Progetto: Progetto di un impianto eolico composto da 8 aerogeneratori, ciascuno di potenza pari a 6,0 MW, per una potenza complessiva pari a 48 MW, da realizzarsi in agro del Comune di Rignano Garganico (FG), in località "Coppa del Vento", con relative opere di connessione alla RTN ricadenti anche nei comuni di Foggia, San Severo (FG) e Lucera (FG).

Codice Procedura: 10563

Allegato 1 - Osservazione a ID_VIP 10563

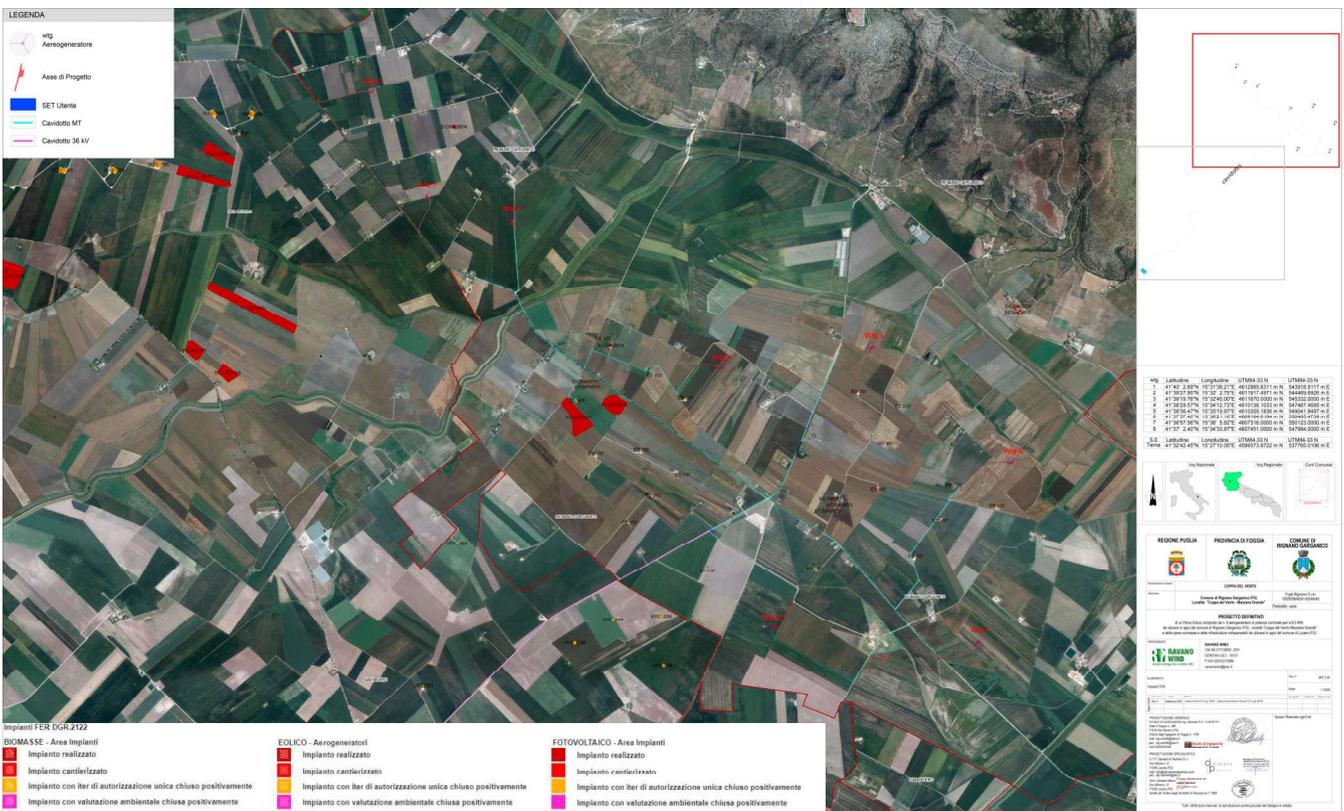
A conferma di quanto esposto si veda la "TAV 8AP 2.3A - IMPIANTI FER" relativa al progetto ID 10563 e datata "Settembre 2023", illustrata subito in appresso, sulla base della quale la società proponente ha evidentemente basato la propria valutazione degli impatti cumulativi, la quale oltre a non riportare il suddetto progetto ID_VIP 10014 è chiaramente non aggiornata identificando, ad esempio, il progetto eolico codice "KYEQD58" ancora come "impianto con iter di autorizzazione unica chiuso positivamente" mentre esso è invece attualmente già costruito.

Segue illustrazione planimetrica riportante in colore giallo l'interferenza rilevata fra il progetto ID_VIP 10563 (aerogeneratori riportati in colore rosso) e il progetto "Florio" ID_VIP 10014 (aerogeneratori riportati in colore verde).

Sulla base delle risultanze dell'immagine planimetrica in alto si evidenzia la seguente interferenza:

- 1) distanza di 254 m fra la wtg 3 del progetto ID 10563 e la wtg 26 del progetto "Florio" ID 10014 (distanza minore di 3 volte il diametro del rotore degli aerogeneratori del progetto "Florio");

In virtù delle considerazioni appena illustrate, la scrivente NVA S.r.l. in qualità di società proponente dell'iniziativa "Florio" invita la società proponente il progetto al codice procedura ID_VIP 10563 a voler verificare la compatibilità della propria iniziativa in campo eolico collocata in località "Coppa del Vento" in Rignano G.co nei confronti del suddetto parco eolico ID_VIP 10014, cronologicamente antecedente, sottraendo dalla stessa ogni elemento di incompatibilità.
